1.1 CONCEPTO TÉCNICO No. CT:	**7070**
1.2 ÁREA:	Técnica y de Gestión
1.3 COORDINACIÓN:	Investigación y Desarrollo
1.4 REFERENCIA CRUZADA RADICADO FOPAE:	2013ER10408
1.5 RESPUESTA OFICIAL No.	RO-65688

2.1 SOLICITANTE:	CURADURÍA URBANA No. 4
2.2 PROYECTO:	Vivienda
2.3 LOCALIDAD:	4. San Cristóbal
2.4 UPZ:	32. San Blas
2.5 BARRIO O SECTOR CATASTRAL:	Las Mercedes
2.6 DIRECCIÓN:	Carrera 12 Este No. 21 – 25 Sur (dirección actual) Carrera 7 C Este No. 18 – 25 Sur (dirección antigua)
2.7 CHIP:	AAA0000RUHK
2.8 MANZANA CATASTRAL:	36
2.9 PREDIO CATASTRAL:	18
2.10 ÁREA (Ha):	0.011(*)
2.11 FECHA DE VISITA:	3 de Octubre de 2013

Fotografía No. 1. Predio en donde se desarrollará el proyecto ubicado en la Carrera 12 Este No. 21 - 25 Sur.

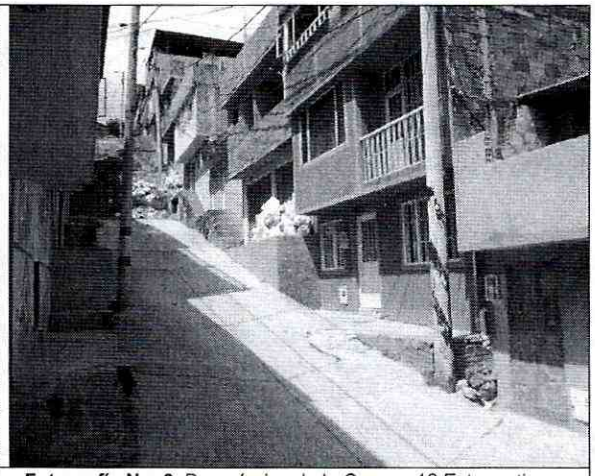
En el momento de la visita técnica en el predio objeto de consulta se encontró una edificación de un nivel construida en mampostería simple y parcialmente confinada, sin evidencias de afectación por procesos de remoción en masa activos, ni de carácter local, ni de carácter general en las zonas aledañas al predio evaluado.

Con base en la verificación técnica se pudo establecer que el predio en mención no presenta evidencias de afectación por procesos de remoción en masa, ni de carácter local, ni de carácter general en la ladera o zonas aledañas al predio evaluado. Igualmente, se pudo establecer que en las edificaciones aledañas no se

evidenciaron daños o patologías que permitieran identificar o definir la presencia de procesos de inestabilidad geotécnica en el área del proyecto. No obstante, lo anterior, se advierte que cualquier intervención que se realice debe tener en cuenta la presencia de infraestructura aledaña por lo que el responsable del proyecto debe garantizar en todo momento la estabilidad general del lote y su entorno.
